MODE DE RALENTISSEUR NON RETRACTABLE

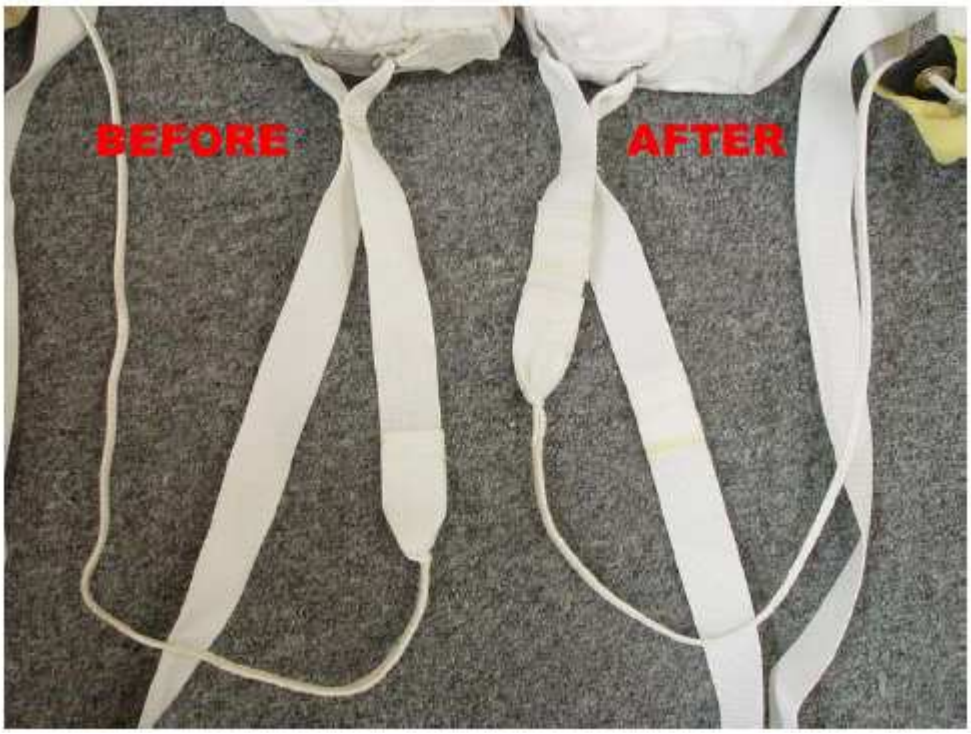
La drisse de limitation du Ralentisseur nécessite d'être raccourcie (la drisse détermine la limite à laquelle vous pouvez rétracter le Ralentisseur). Il y a deux types de Ralentisseur qui peuvent être concernés, le Vector 2.5 et le Sigma.
Ils ont tous les deux une drisse de rétraction Vectran. La différence entre les deux est que le Vector 2.5 possède seulement une drisse de limitation tandis que le Sigma en a deux, une de chaque côté.
Cette photo au dessus montre un Vector 2.5 après que le mode a été effectué.

Longueur avant la modification

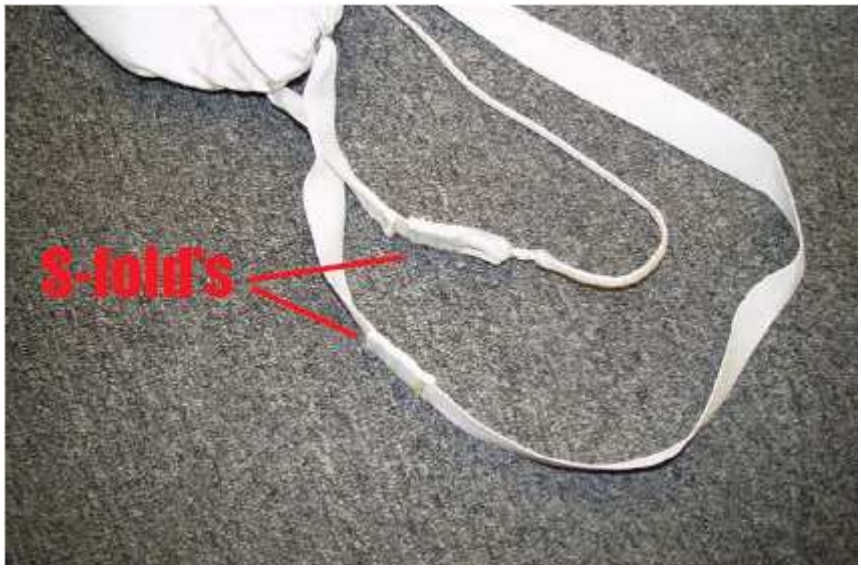
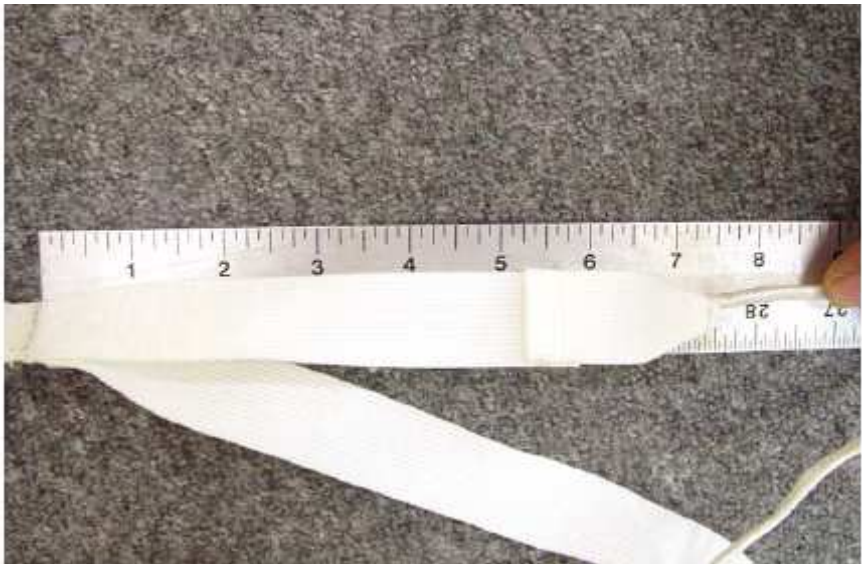
Repliez chaque côté de la drisse en « S » et réduisez la de 8 centimètres environ (cela tire le cordon vers le bas) et sécurisez chaque côté individuellement avec 3 coutures bartack en travers ou l'équivalent avec une zig zag.Vous aurez aussi besoin de réduire la longueur de la

drisse de rétraction.Effectuez un simple nœud à la main à l’endroit de connection où est attachée le POD, vous pouvez être amené à faire deux nœuds.Vérifiez la longueur de la drisse de rétraction avant de réaliser le nouveau mode, pour vous donner une idée de quelle longueur cela doit être. Ce nouveau mode va aider le Ralentisseur a faire son travail.
